Avis délibéré
de la Mission régionale d'autorité environnementale
Provence-Alpes-Côte d'Azur

**sur le projet d'ouvrage de ralentissement dynamique des crues
du Riou de l'Argentière, au lieu-dit Les Bannières, à Fréjus et
Tanneron (83) et sur la mise en compatibilité du plan local
d'urbanisme de Fréjus**

N° MRAe
2024APACA39 -
2024APPACA40 /3758

Avis du 12 août 2024 sur le projet d'ouvrage de ralentissement dynamique des crues du Riou de l'Argentière, au lieu-dit Les Bannières, à Fréjus et Tanneron (83) et sur la mise en compatibilité du plan local d'urbanisme de Fréjus

Figure 2: Emprises du projet et zone d'abattage sélectif pour la ZEC (source : étude d'impact)

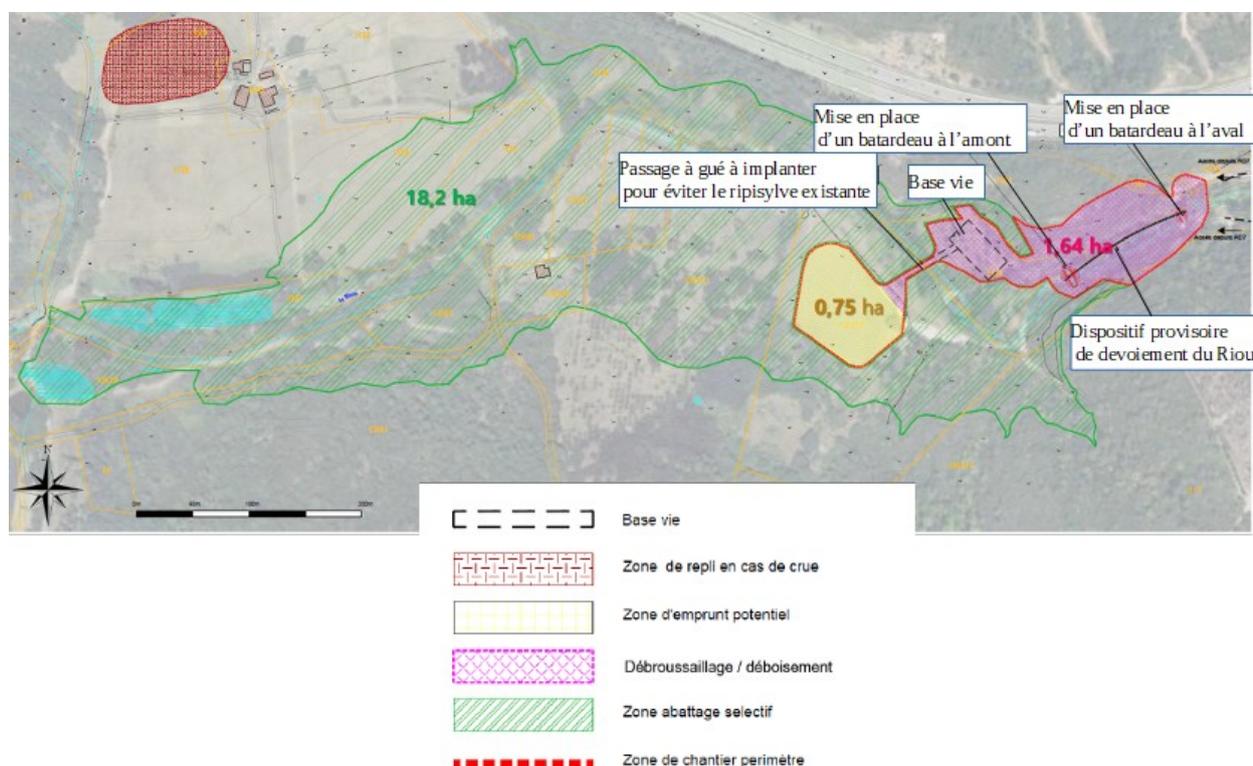
Plusieurs espèces subissent des impacts bruts cumulés durant la phase de chantier et d'exploitation dus aux opérations de terrassement, de défrichage et de débroussaillage (disparition ou modification d'environ 16 400 m² d'espaces forestiers et 7 500 m² d'autres espaces naturels). Les impacts les plus significatifs concernent la flore (destruction d'individus), la Tortue d'Hermann (destruction d'habitat favorable à l'espèce), la Diane (destruction de la plante hôte avec risques de destruction de pontes) et quelques espèces d'oiseaux nicheurs au niveau du site du projet.

Figure 5: Photo de l'état actuel du site et après implantation de l'ouvrage hydraulique (photomontage - source : étude d'impact)

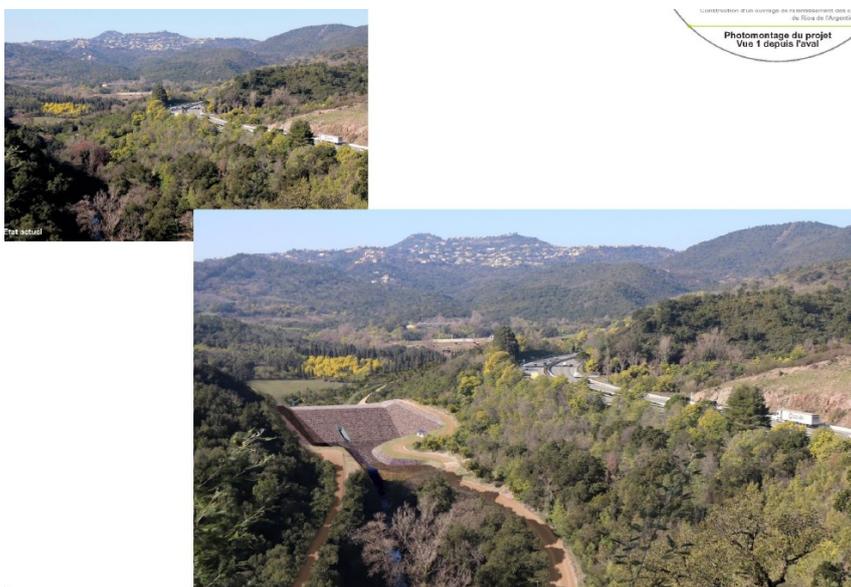
Les impacts du projet sur le paysage sont évalués comme étant globalement forts en phase d'exploitation, car celui-ci a pour effet selon le dossier de modifier profondément les ambiances et le caractère paysager naturel du vallon. L'ouvrage qualifié « *d'imposant* » s'implante dans le vallon du cours d'eau et modifie donc la morphologie du site. Le projet nécessite la suppression de la végétation au droit de l'ouvrage lui-même, mais également la suppression de la végétation arborée dans la zone d'expansion des crues afin d'éviter tout effet d'embâcles en phase exploitation (Cf. fig. 7).

Les impacts résiduels sont à juste titre évalués comme étant forts et il est indiqué qu'« *une mesure de compensation paysagère s'avère nécessaire* ». Or aucune mesure de ce type n'est présentée dans l'étude d'impact.

La MRAe recommande, au regard des forts impacts résiduels du projet sur le paysage, la mise en œuvre d'une mesure de compensation paysagère à l'échelle du site classé.
